改修計画（園路）

改修計画（樹木）

改修計画（休憩施設・トイレ）

改修イメージ（水族館アプローチ）

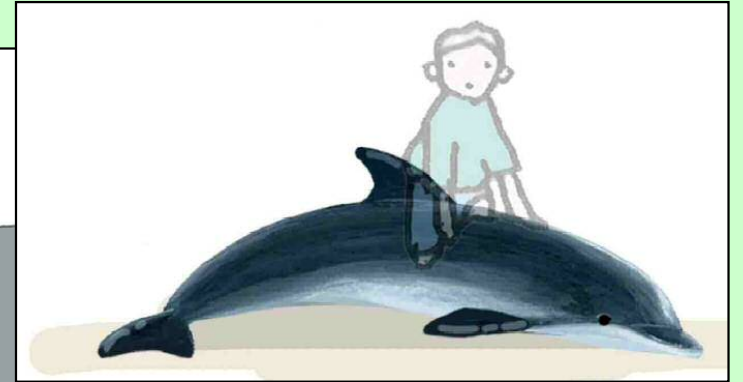
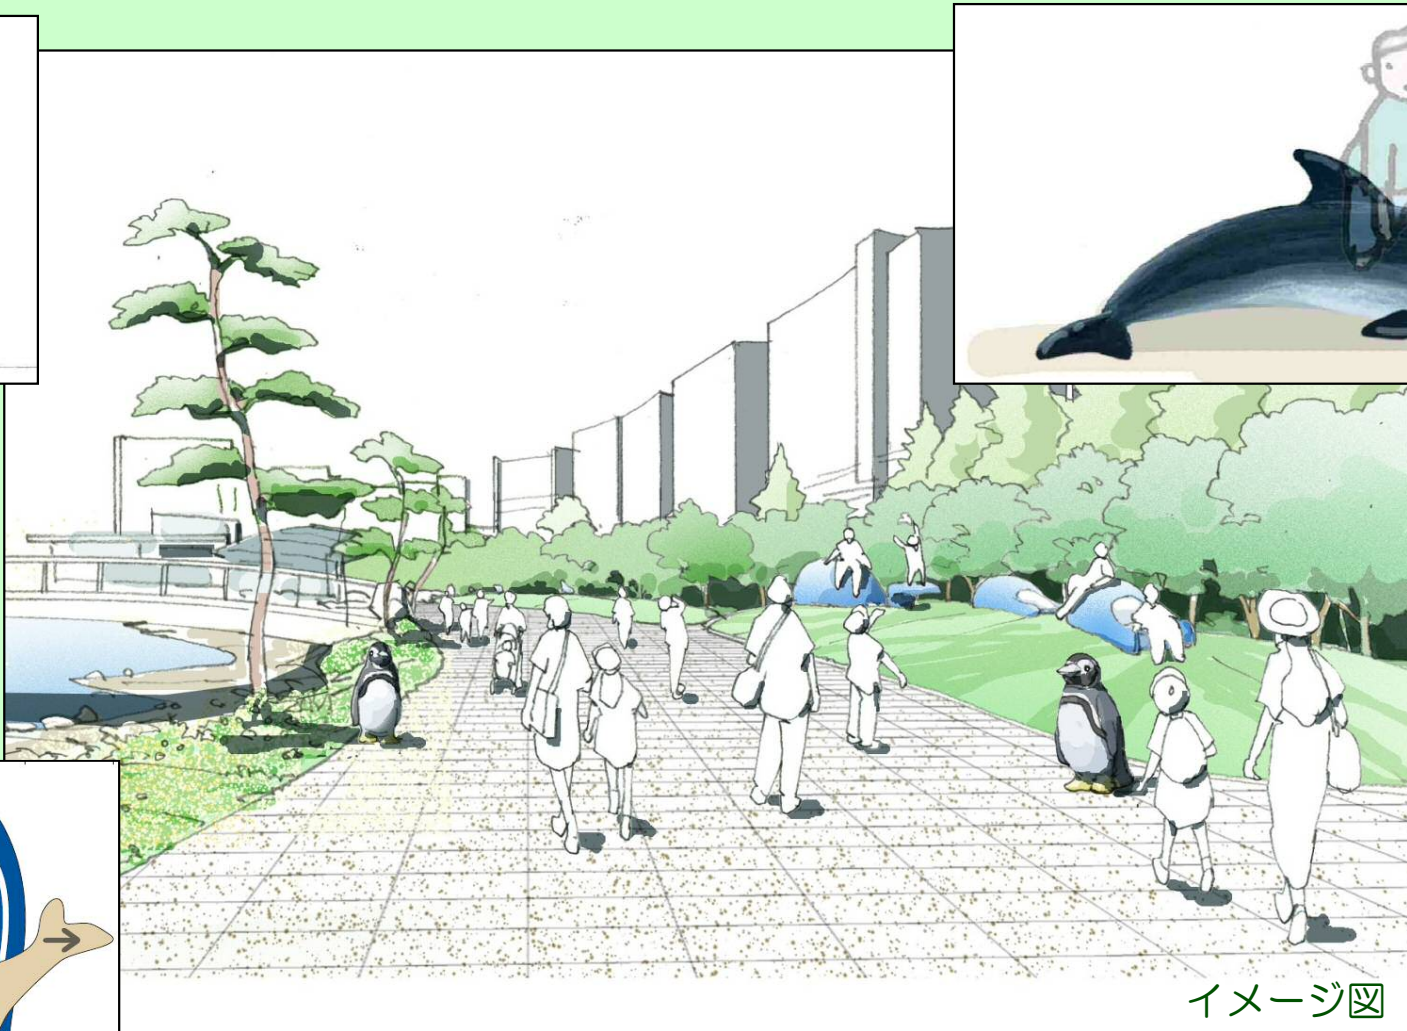
◎水族館口はあまり人工的なものにしないで欲しい

◎水族館口の広場の花は活かしながら、また名前が分かるようにして欲しい

- ・水族館口を含むエントランス部分には、花が咲く植物を植えて、四季を通じて花が楽しめる園路を整備します
- ・花名板を設置し、花に親しめる環境を整備します

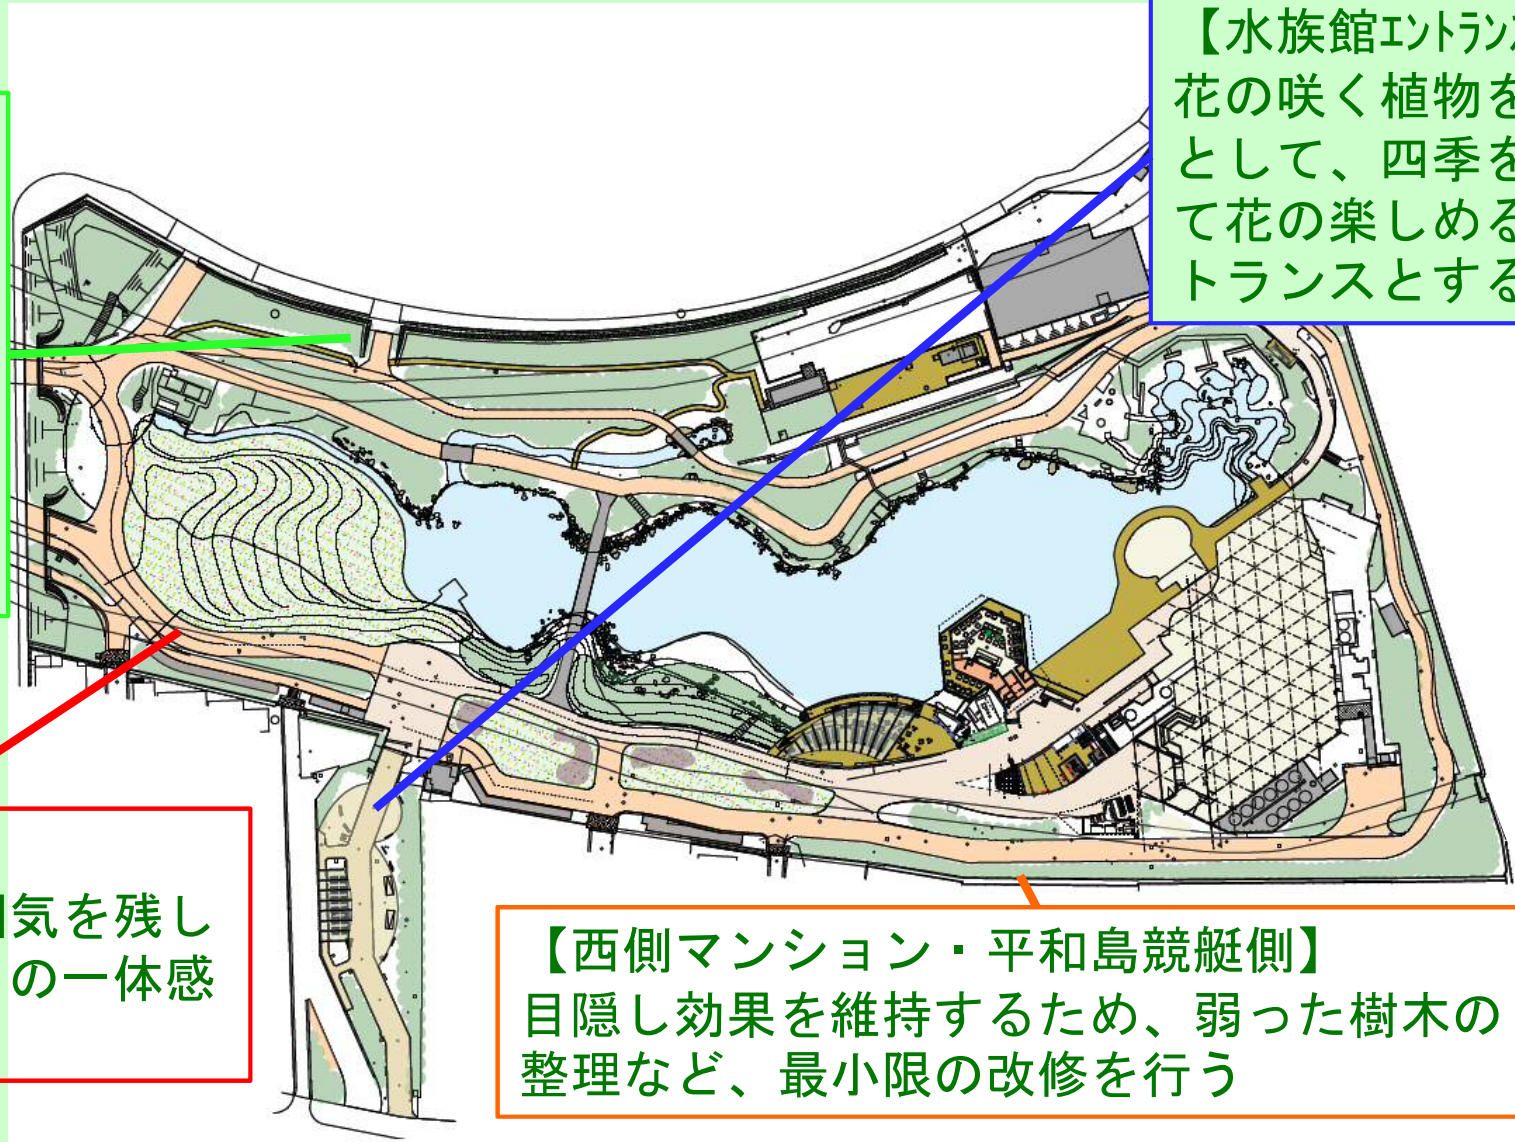
◎伐採の程度を確認したい

◎松林は出来る限り保存してもらいたい

・ 南側ゾーン全体で約5,200本ある中高木のうち、密生しすぎている樹木や、改修に支障となるもので、移植に耐えられない樹木を約600本整理します。移植する樹木は130本程度となります。また、水族館エントランス部には、シデコブシや桜などの樹木を約50本新植します。

・ 松林については出来る限り保存しますが、総本数268本のうち移植が68本、伐採が58本となる見込みです。

改修イメージ（休憩施設）

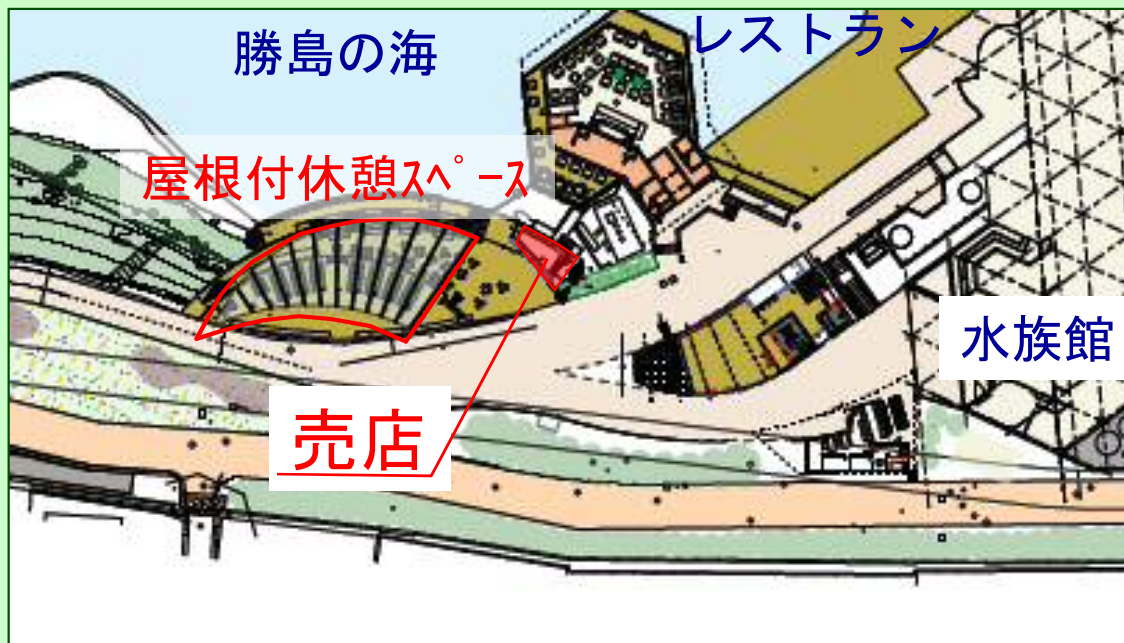
◎遠足利用者などに雨天時でも食事等で利用可能な屋根付のスペースを広くして欲しい

◎きれいな水飲みを設置して欲しい

- ・既存の屋根付の休憩スペースを拡大する

休憩スペース	既存(屋根面積)	改修後(屋根面積)
レストラン横	150m ²	190m ²
バス停	52m ²	83m ²

- ・繁忙期や団体利用時には新設する水族館ショップ2階(延床面積 約90m²)を休憩スペースとして開放

- ・園路沿いにバリアフリー対応の水飲みを3箇所新設する
- ・砂浜周辺に足洗い場を1か所新設する

改修計画（その他）

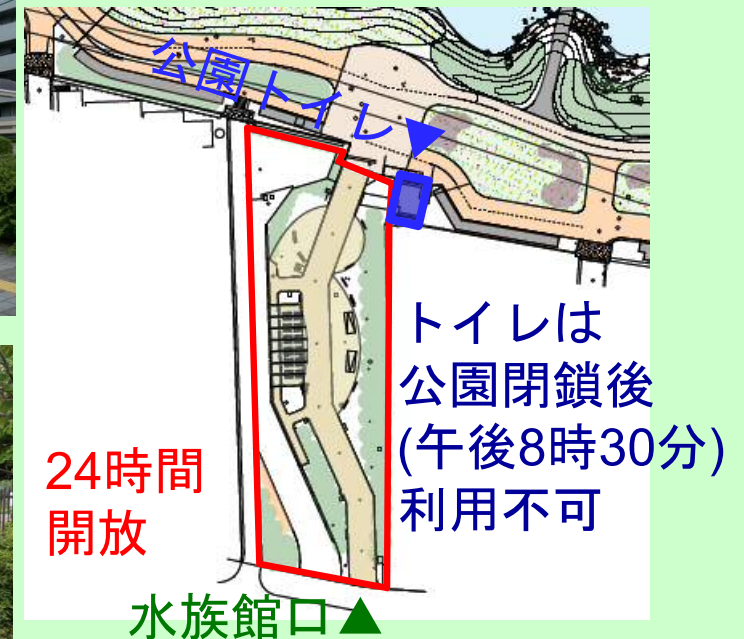
◎水族館口は夜間閉鎖でもいいのではないか

- ・水族館口は、開園前に多くの方が利用している現状があり、引き続き開園前後等の休憩スペースとして利用頂くため、夜間閉鎖は行いません
- ・しかし、奥側のトイレについては、夜間死角となるため、トイレ入り口を閉鎖公園側とし、夜間は使用不可とします

改修計画（施工手順）

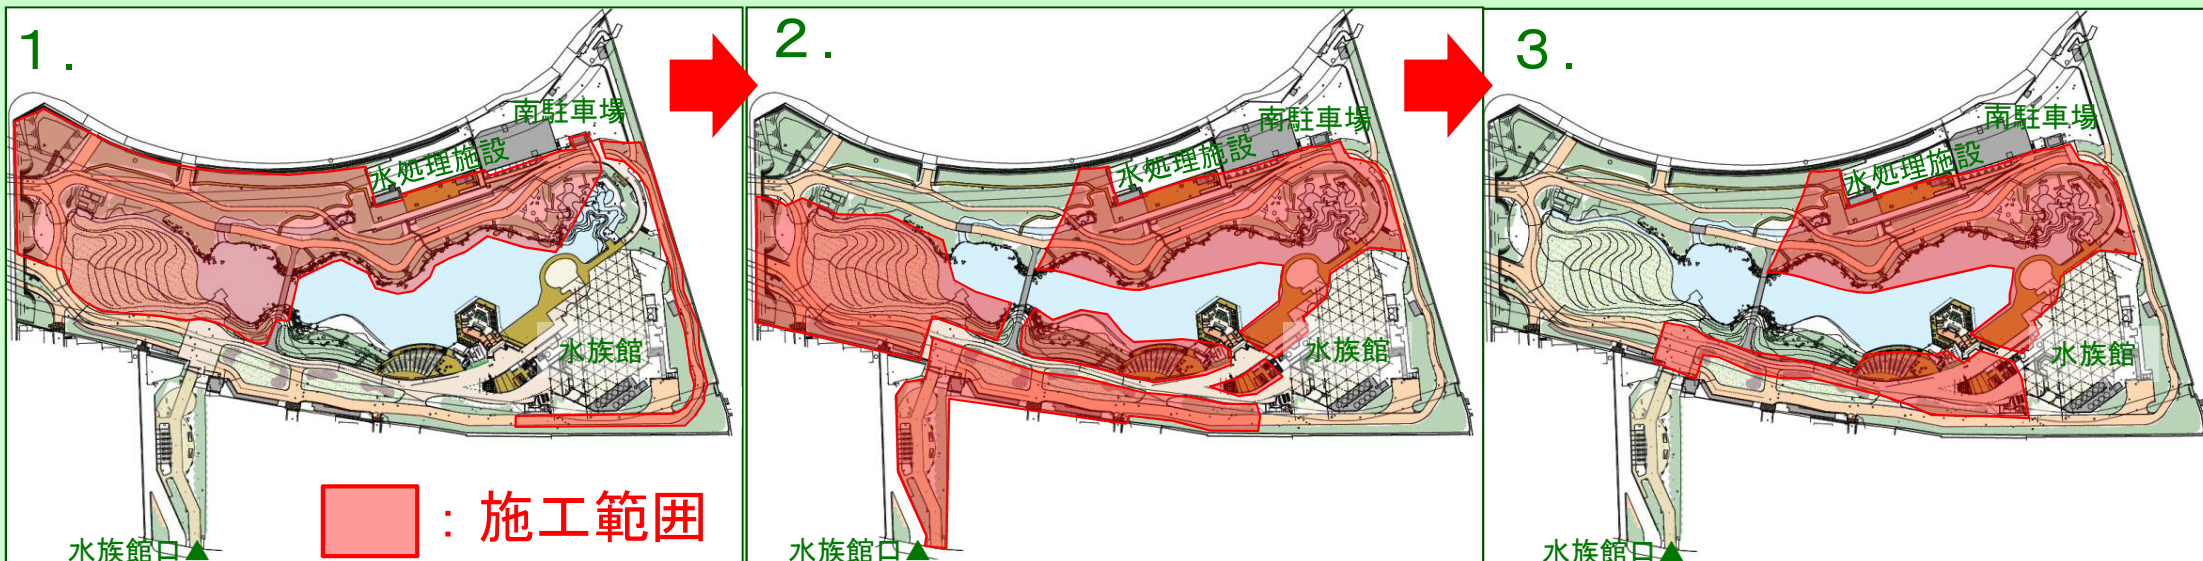
◎工事中 園路は通行止めになるのか

- ・ 安全確保のため、通行止めとなります
- ・ 公園東側と水族館裏の園路を先行して工事
- ・ 水処理施設の前は水処理施設改修完了まで通行止
- ・ 中央ゾーン、水族館口および南駐車場から水族館までの動線は必ず確保
